La lecture des pièces portées au dossier de modification du PPRi de La Grande Motte montre des insuffisances dans les données utilisées, ainsi que dans leurs analyses.

En l'état actuel, les modifications proposées au PPRi ne sont pas acceptables.

Figure 2.2 : à la côte, variation au cours du temps des niveaux d'eau au repos, statique et dynamique, du wave set-up et du wave run-up.

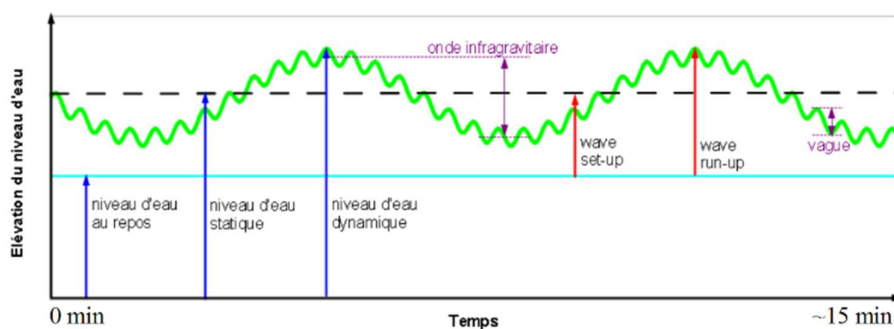
L'application des formules proposées dans ce document montre que les valeurs de surcote proposées ne sont pas suffisantes pour intégrer les valeurs correspondant aux préconisations du CEREMA. Les surcotes à prendre en compte en plage devraient être supérieures de plusieurs dizaines de centimètres

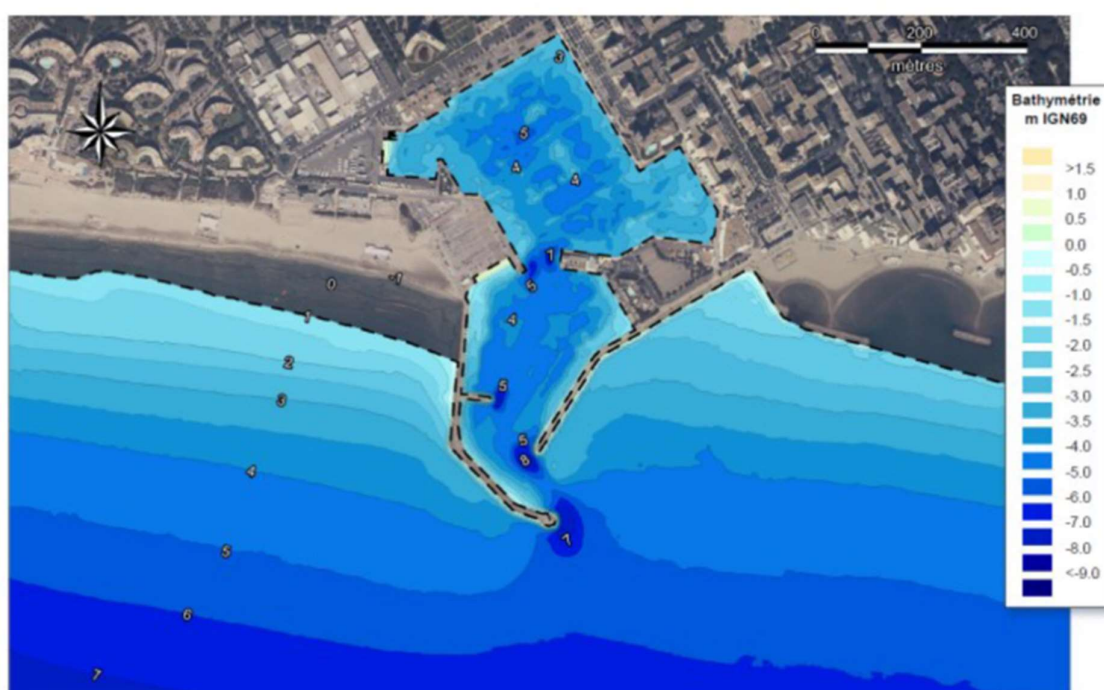
L'apparition d'oscillations du bassin, fait que le niveau d'eau n'est pas constant, il peut baisser et monter au-dessus du niveau moyen.

La bathymétrie récente du port (cf. Rapport d'évaluation environnementale Page 18/48) montre des fosses d'érosions au niveau des rétrécissements des bassins, ce qui confirme les oscillations du bassin actuel.

Aucune étude de risque de mise en résonance des bassins n'a été réalisé pour le futur projet.

Une étude par expertise n'est pas suffisante à ce niveau (cf. fosses d'érosions). Une modélisation numérique d'expertise ou contre-expertise (quelques milliers d'euros) ou bien physique doit être menée pour identifier la possibilité d'une mise en résonance et pour voir s'il est nécessaire d'étendre la modification du PPRi à la totalité du pourtour portuaire.

Le PPRi, par suite de la modification des digues en mer, devrait intégrer la totalité du pourtour portuaire, en incluant la possibilité de mise en résonance des bassins portuaires qui peut faire monter le niveau d'eau au-dessus des valeurs du PPRi actuel (débordement sur les quais par exemple)

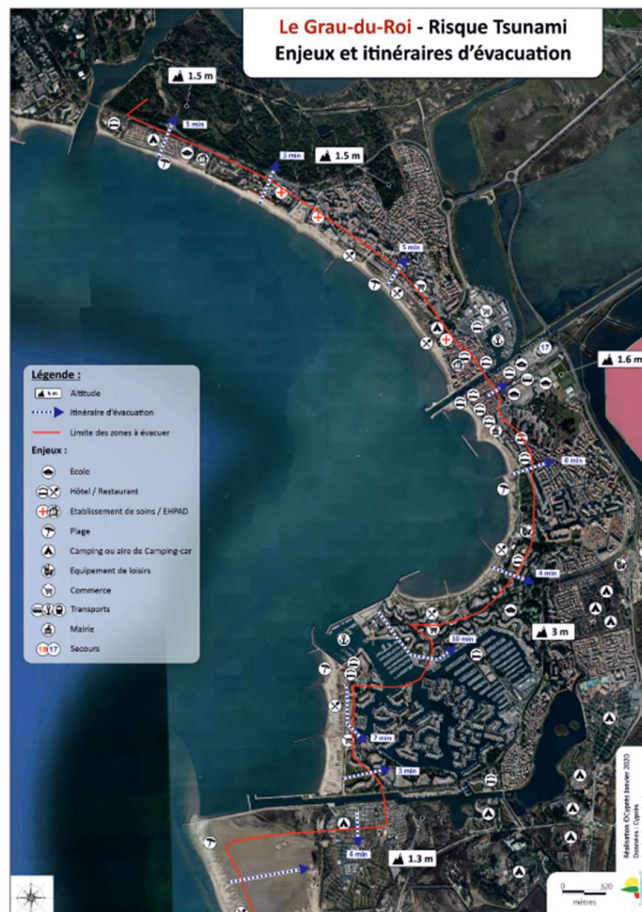
Les premiers résultats du projet TASOMA montrent qu'une bande de 200m est soumise à l'aléas tsunami (zone à évacuer), ce qui correspond à environ 2125 résidences à La Grande Motte (mais bien plus quand le projet Ville-Port sera réalisé et qu'une « usine » recevant plusieurs centaines d'employé sera construite sur un TP gagné sur la mer).

La figure ci-après donne un exemple pour la commune du Grau du Roi

Figure 1 : Le port de La Grande Motte, situations actuelle et projetées (source : commune de La Grande Motte)

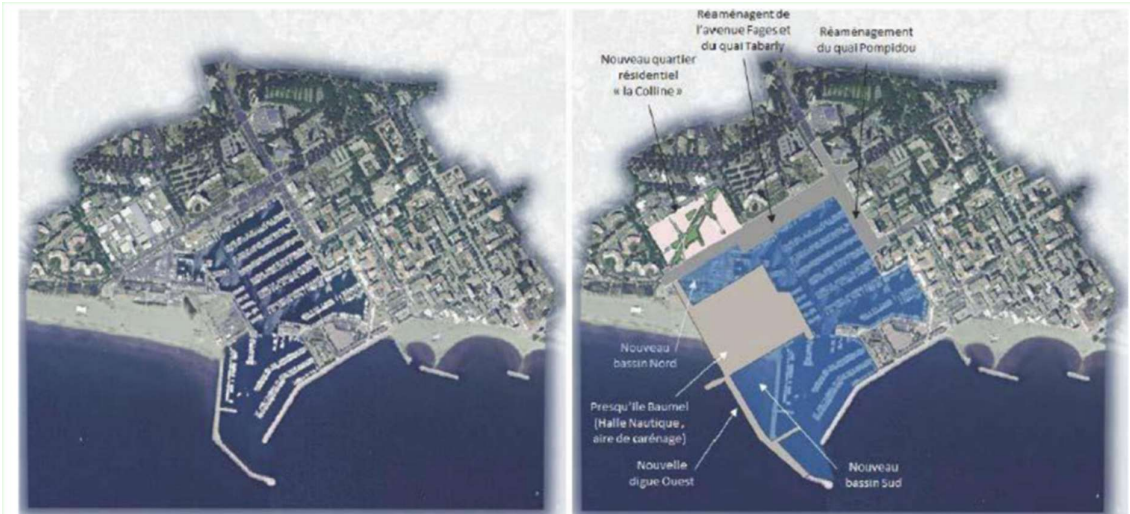
Une modification du PPRi qui est directement liée au projet urbain et portuaire porté par la commune a été initiée en 2021 (<https://www.herault.gouv.fr/Politiques-publiques/Environnement-risques-naturels-et-technologiques/Risques-naturels-et-technologiques/Les-Plans-de-Prevention-des-Risques-en-cours-d-elaboration/Plans-de-prevention-des-risques-Inondation-PPRI/La-Grande-Motte>)
